廃炉発官R3第143号
令和3年11月5日

福島第一原子力発電所 特定原子力施設に係る実施計画 変更認可申請書

○福島第一原子力発電所 特定原子力施設に係る実施計画

固体廃棄物貯蔵庫第10棟の設置に伴い、下記の通り変更を行う。

図-1 固体廃棄物貯蔵庫第10棟の換気空調設備概略系統図

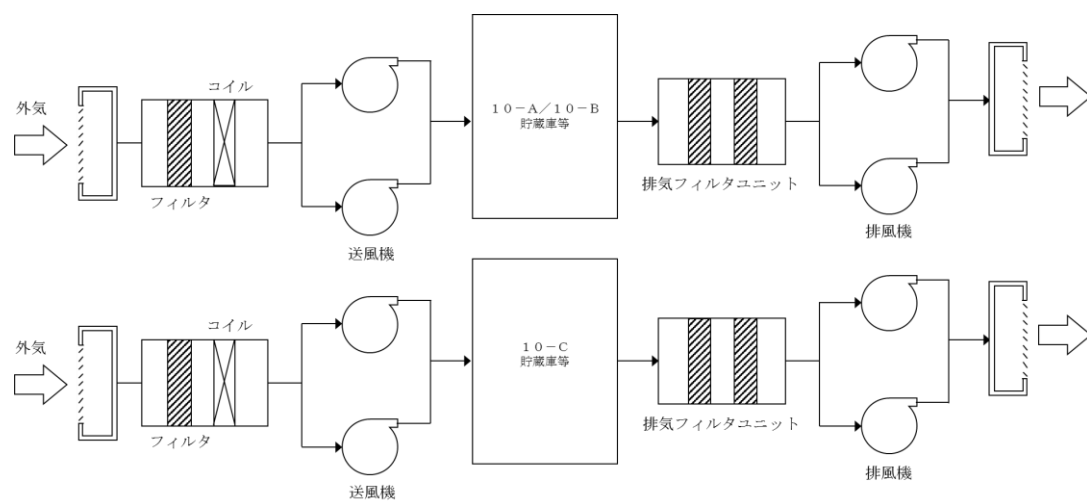
・固体廃棄物貯蔵庫第10棟の換気空調設備概略系統図について新規記載
添付資料－18

図-1 固体廃棄物貯蔵庫第10棟の全体概要図

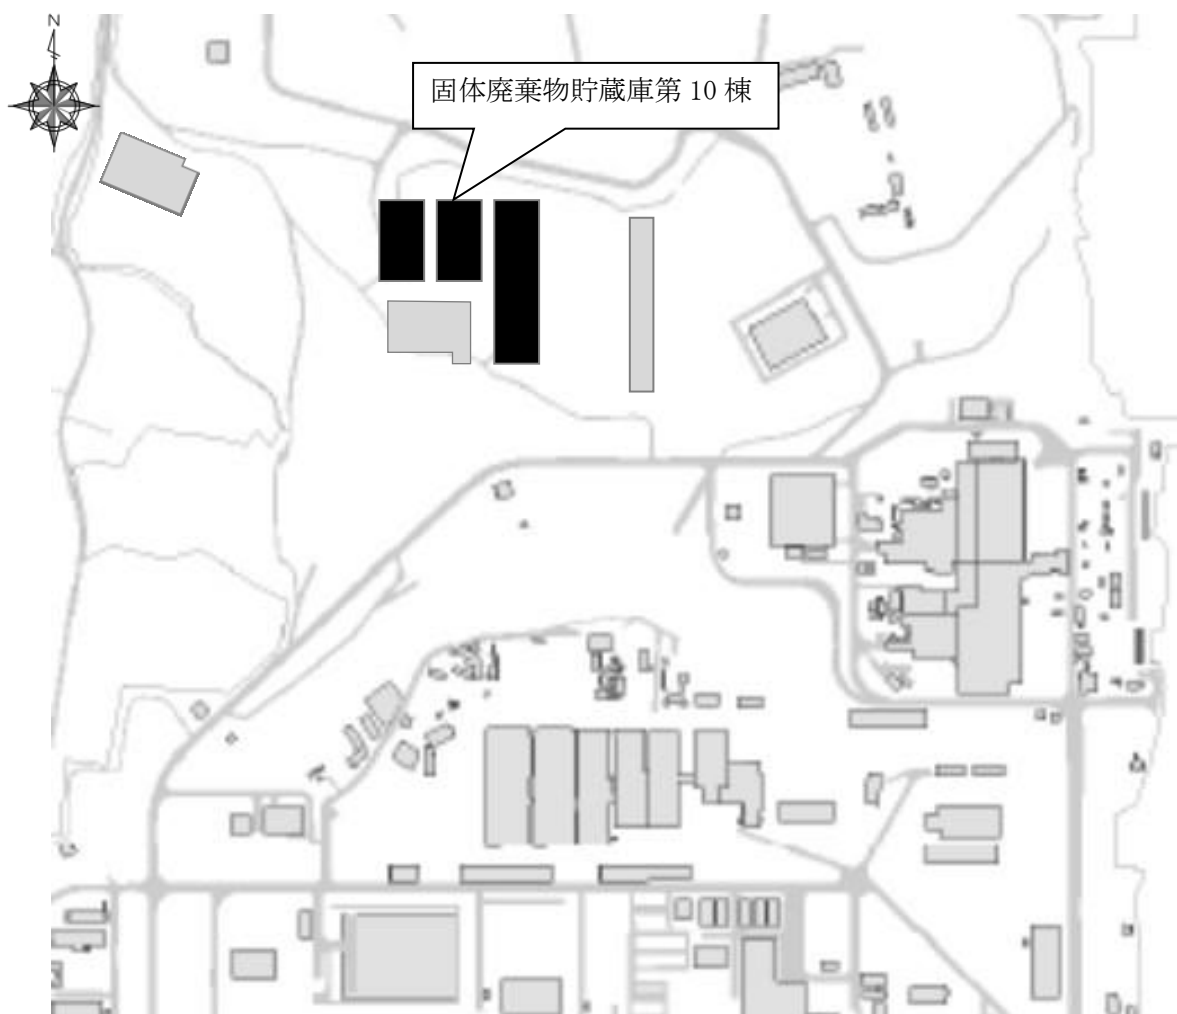
・固体廃棄物貯蔵庫第10棟の全体概要図について新規記載
添付資料－19

図-1 固体廃棄物貯蔵庫第10棟の平面図

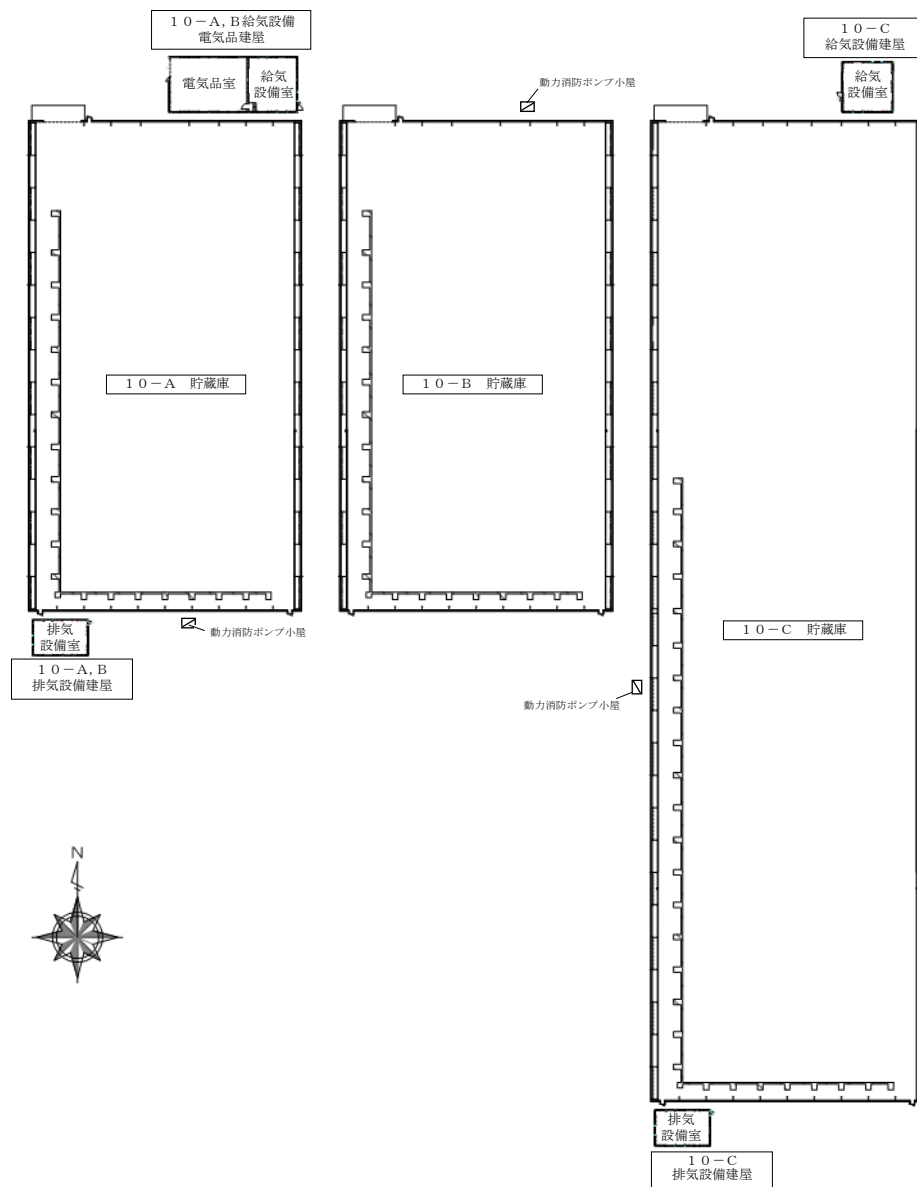
・固体廃棄物貯蔵庫第10棟の平面図について新規記載
添付資料－20

図-1 固体廃棄物貯蔵庫第10棟の換気空調設備に係る機器の配置を明示した図面(10-A/10-B)

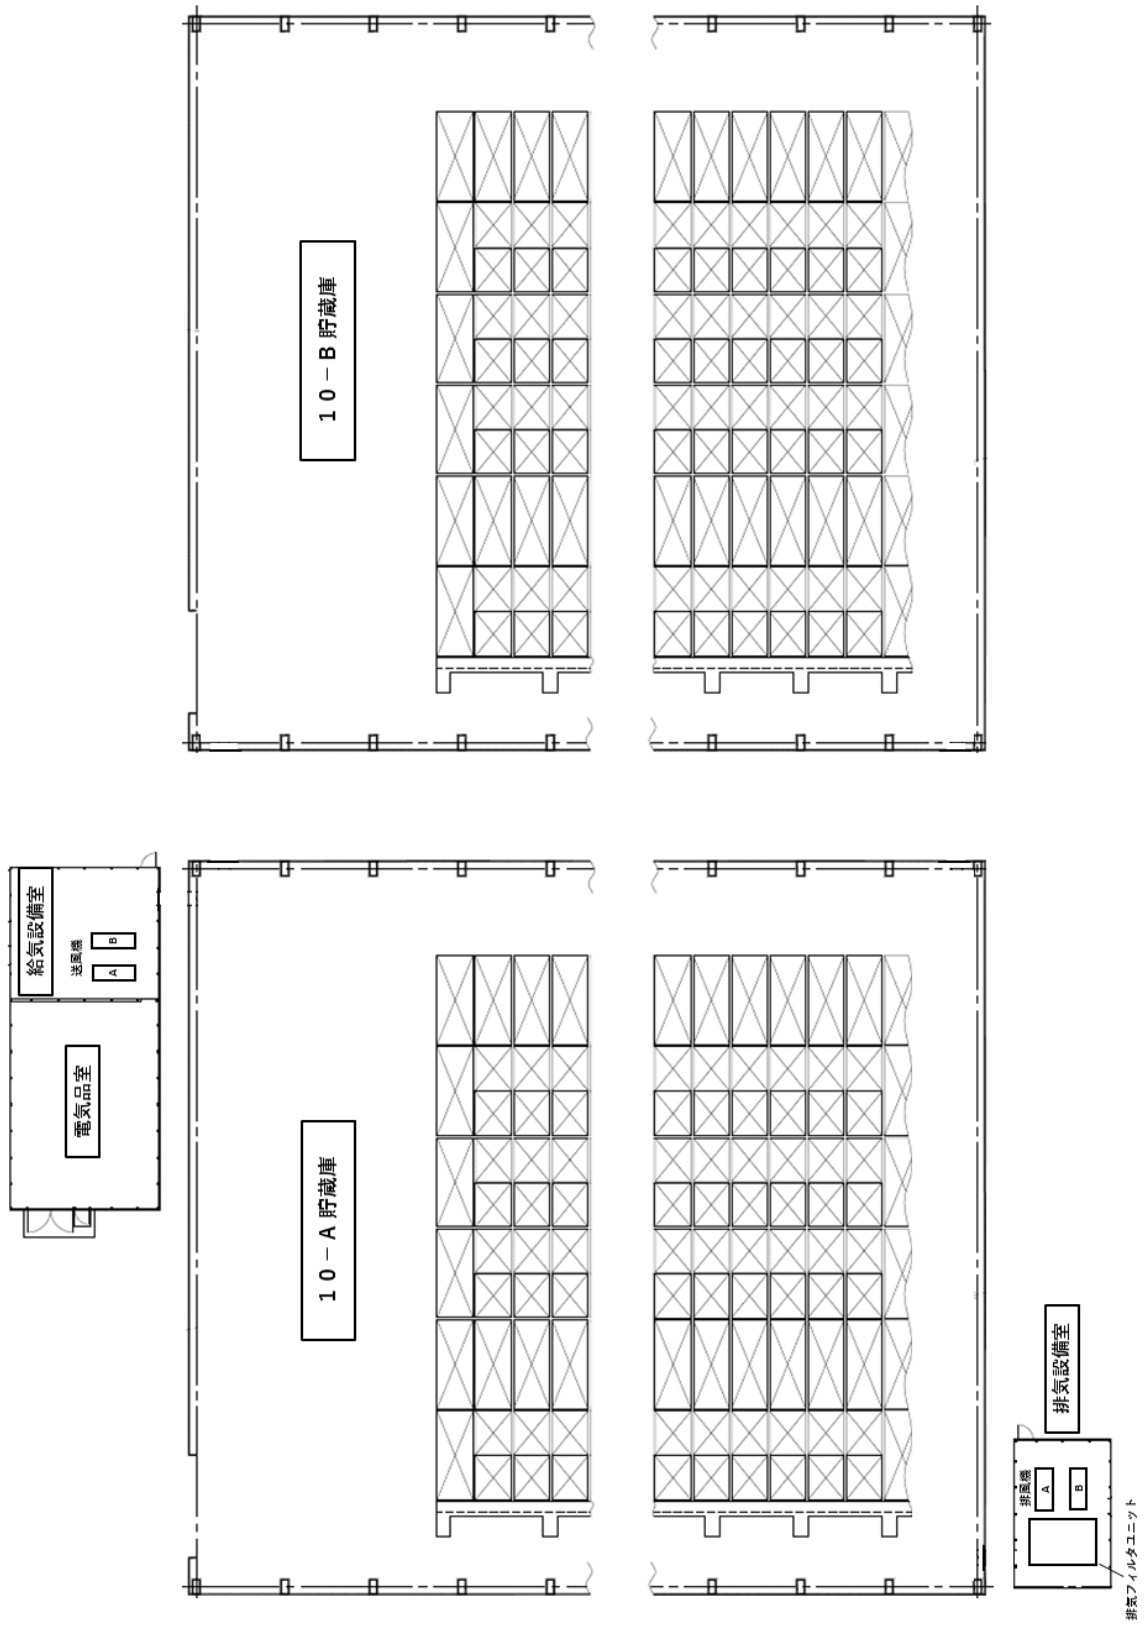
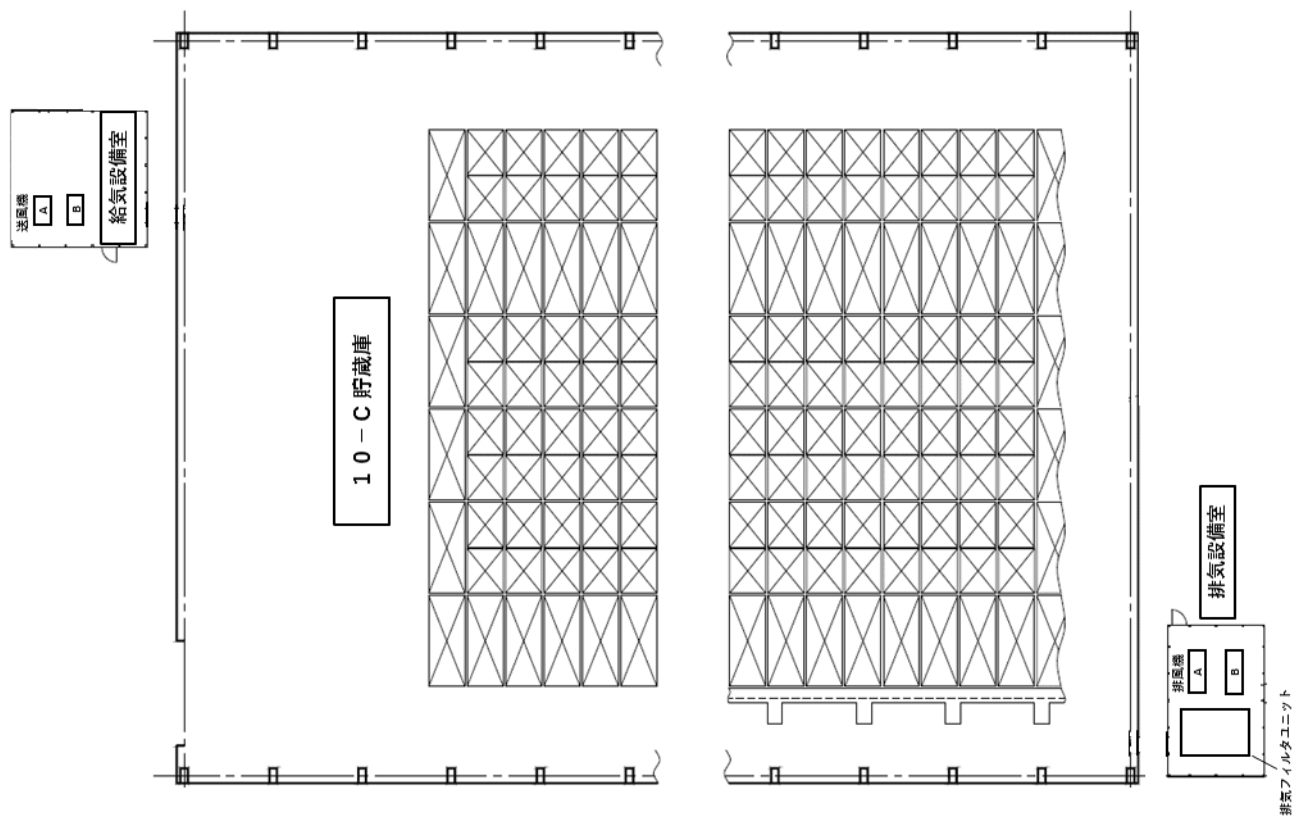
・固体廃棄物貯蔵庫第10棟の換気空調設備に係る機器の配置を明示した図面
について新規記載
添付資料－21

図-1 安全避難通路を明示した図面

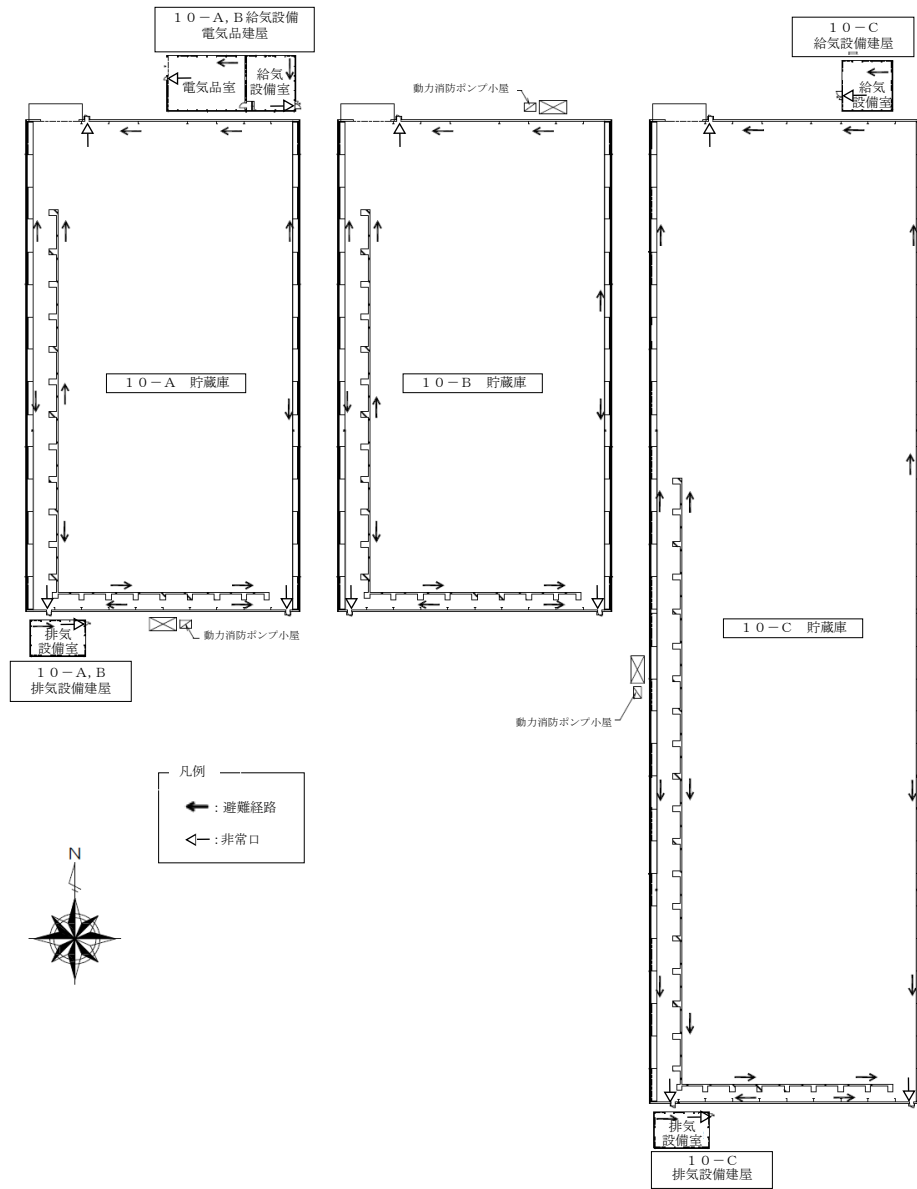
・固体廃棄物貯蔵庫第10棟の安全避難通路に関する説明書及び安全避難通路を
明示した図面について新規記載
添付資料－23

図一 非常用照明の取付箇所を明示した図面

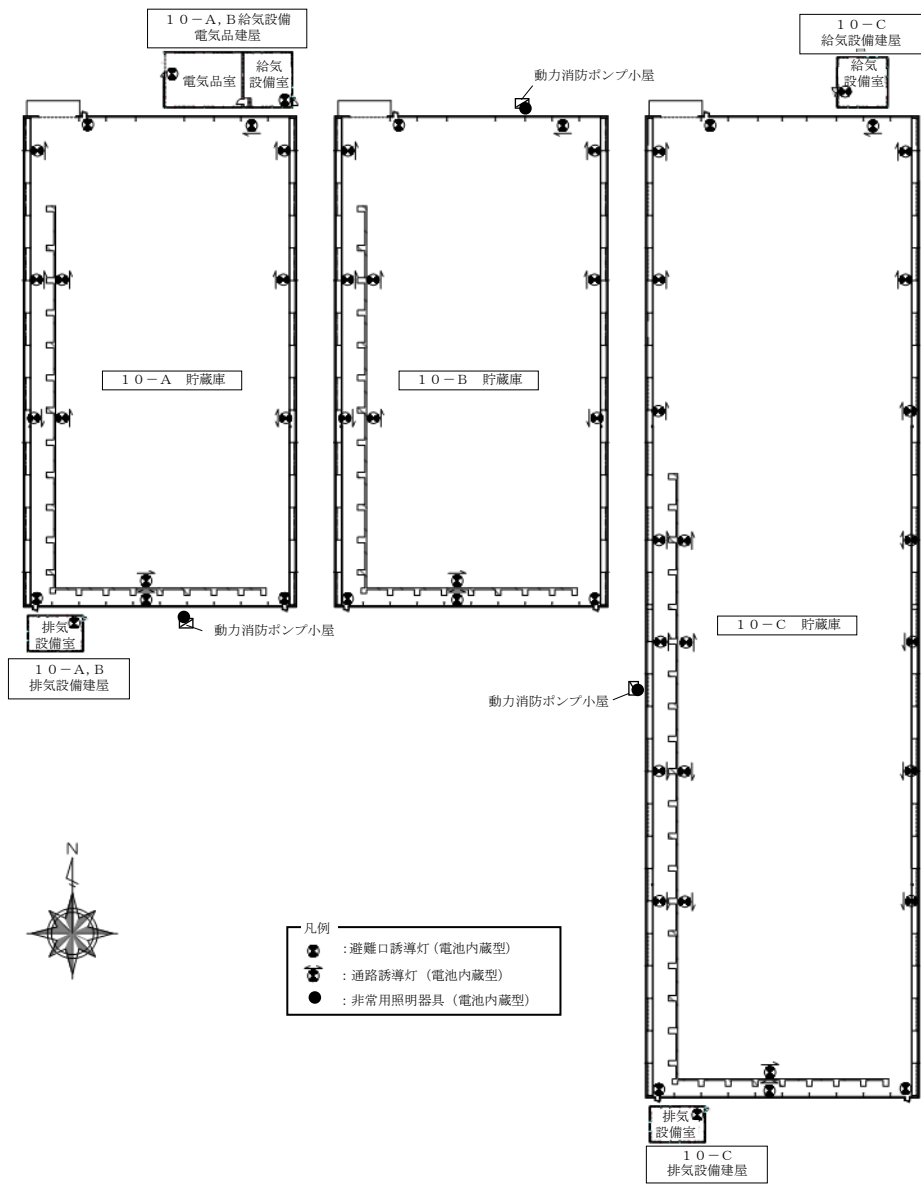
・固体廃棄物貯蔵庫第10棟の非常用照明に関する説明書及び取付箇所を明示した
図面について新規記載
添付資料－24

図-1 消火設備の取付箇所を明示した図面

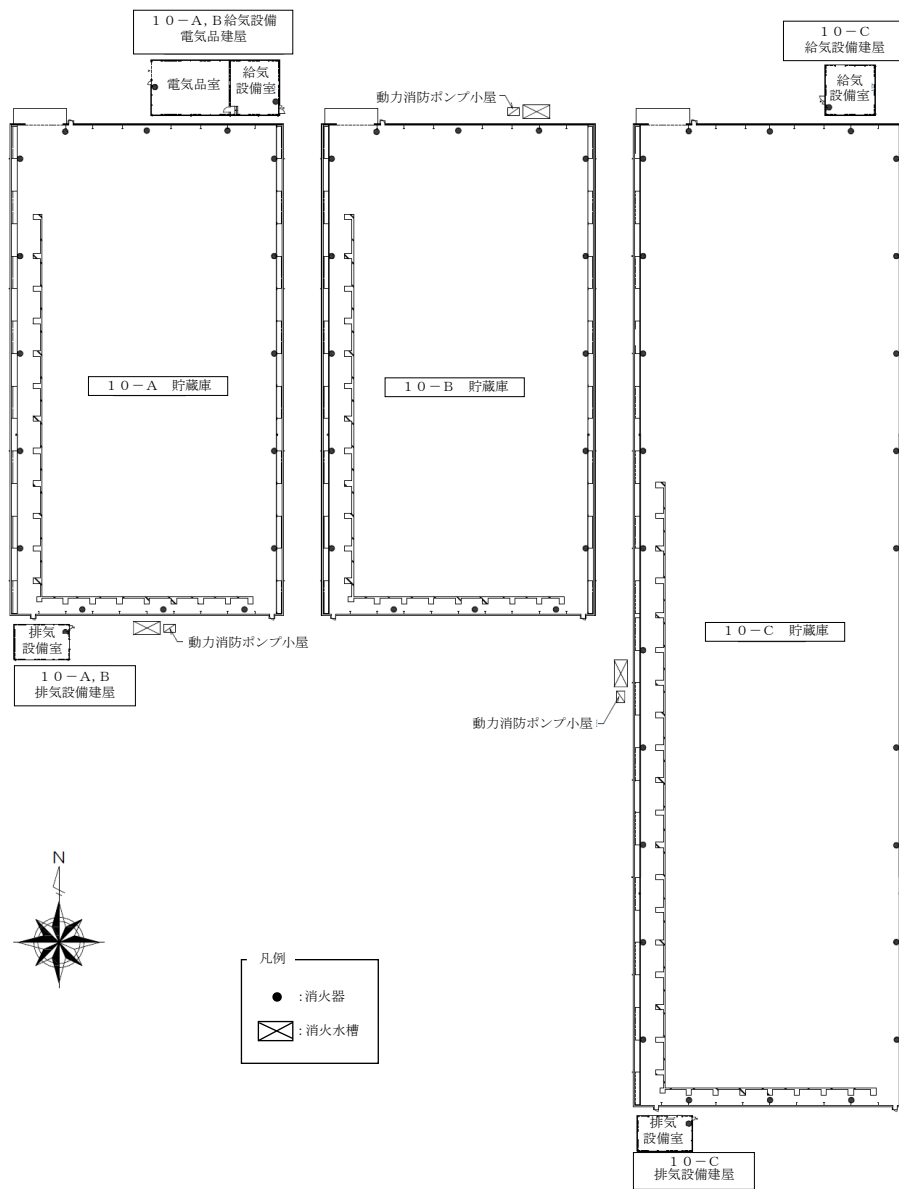
・固体廃棄物貯蔵庫第10棟の火災防護に関する説明書及び消火設備の取付箇所を
明示した図面について新規記載
添付資料－25

図－1 固体廃棄物貯蔵庫第10棟の遮蔽に関する構造図

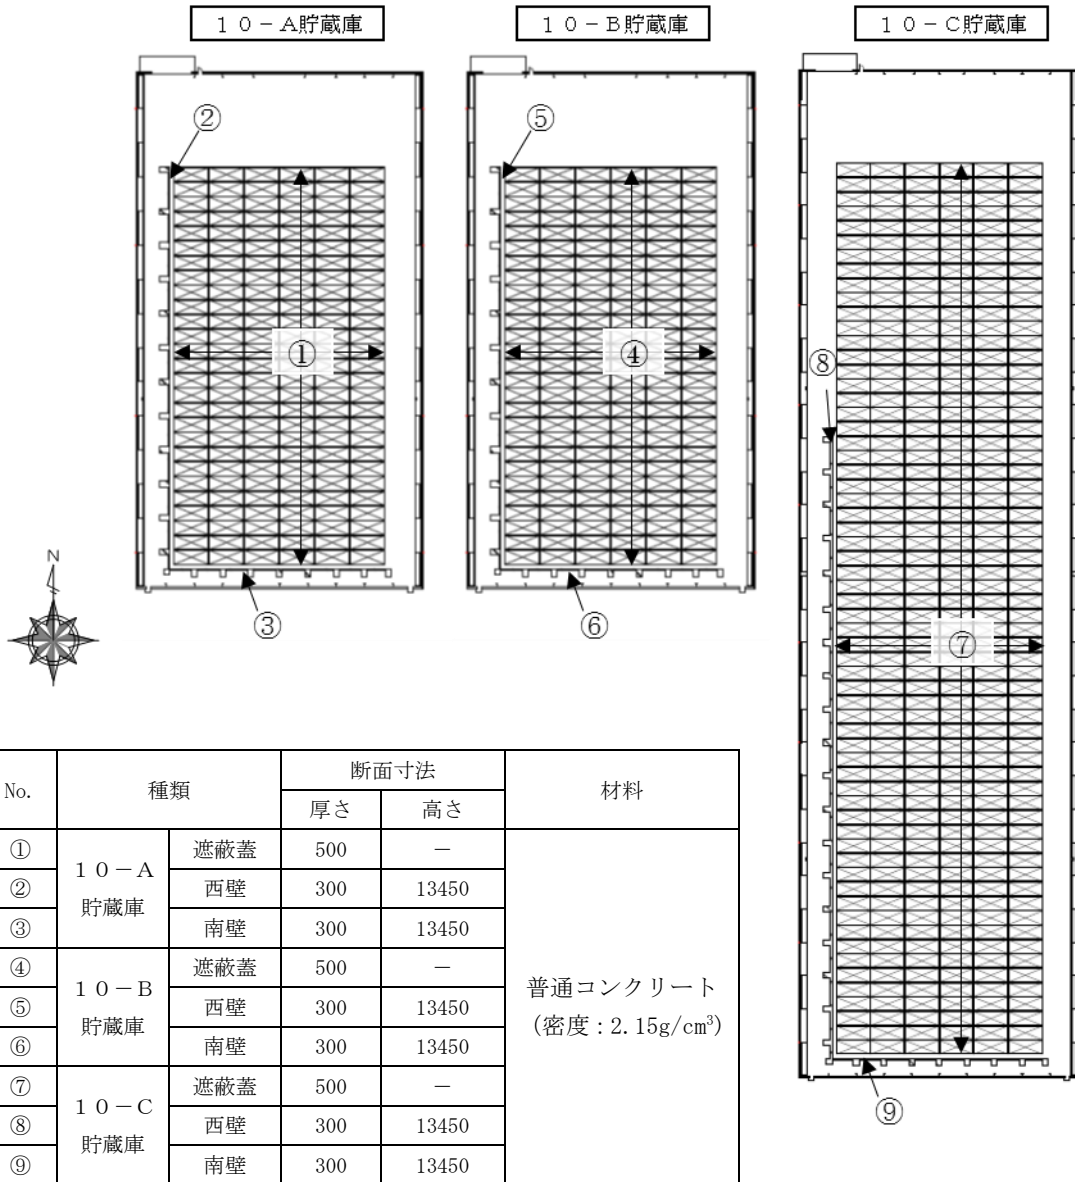
・固体廃棄物貯蔵庫第10棟の遮蔽に関する構造図について新規記載
添付資料－26
